東通原子力発電所
震源を特定せず策定する地震動の評価について
(全国共通に考慮すべき地震動)
(コメント回答)

2023年8月4日
東北電力株式会社

審査会合におけるコメント

地盤補正に用いる地下構造モデル

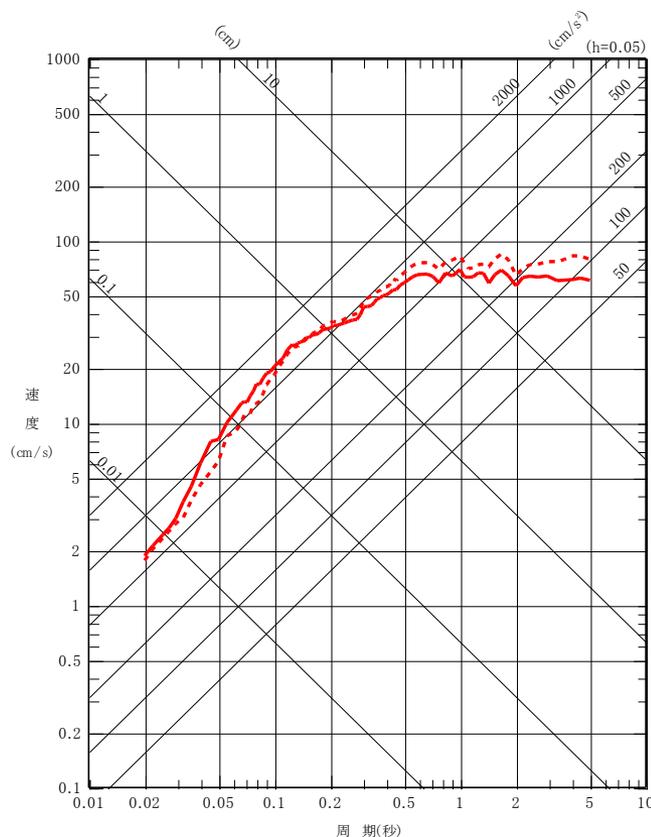
No.	コメント時期	コメント内容	今回ご説明資料の掲載箇所
S227	2023年5月19日 第1147回審査会合	標準応答スペクトルに基づく地震動評価のうち、地震基盤相当面の設定において、 V_p やSI値を設定根拠として最深部にすることは基準規則解釈上適切ではないため、再検討すること。なお、検討に当たっては、最浅部からの入力には短周期側で大きい傾向が認められることについても留意すること。	p.3, 46, 47, 48, 52, 53, 56, 57, 67, 68

- 地盤補正には、統計的グリーン関数法に用いる地下構造モデルを用いる。〔第943回審査会合(2021.2.5)資料1-2-2 p.121参照〕
- 当該地下構造モデルを採用した場合、地震基盤相当面($V_s=2200\text{m/s}$ を上回る V_s の値を示す層)の要件を満たす層はT.P.-282.8m以深の層が該当するが、模擬地震波の入力位置は、この該当層の中から、東通の地下構造モデルの特徴並びに算定される解放基盤表面位置での応答スペクトルの傾向〔次頁(本資料p.47)〕を踏まえ、以下の2箇所を選定する。
 - ① T.P. -282.8m: $V_s=2200\text{m/s}$ を上回る最も浅い位置(当該レベルではPS検層により $V_s=2200\text{m/s}$ 以上の地層が確認されていることを考慮)。
 - ② T.P. -2987.8m: $V_p=4200\text{m/s}$ を上回る位置〔Noda et al.(2002)で示される地震基盤として、 $V_{sb}=2200\text{m/s}$ の他に $V_{pb}=4200\text{m/s}$ が挙げられていることを考慮〕。
- 作成した模擬地震波に対して、各入力位置から解放基盤表面〔基準地震動の振動特性を代表する位置(T.P.+2.0m, $V_s=1300\text{m/s}$, $V_p=2250\text{m/s}$ 層上面)〕までの地盤補正を行い、T.P.-282.8mを入力位置とした場合の解放基盤表面における地震動(以下、「標準応答スペクトルに基づく地震動A」という。)と、T.P.-2987.8mを入力位置とした場合の解放基盤表面における地震動(以下、「標準応答スペクトルに基づく地震動B」という。)を評価する。
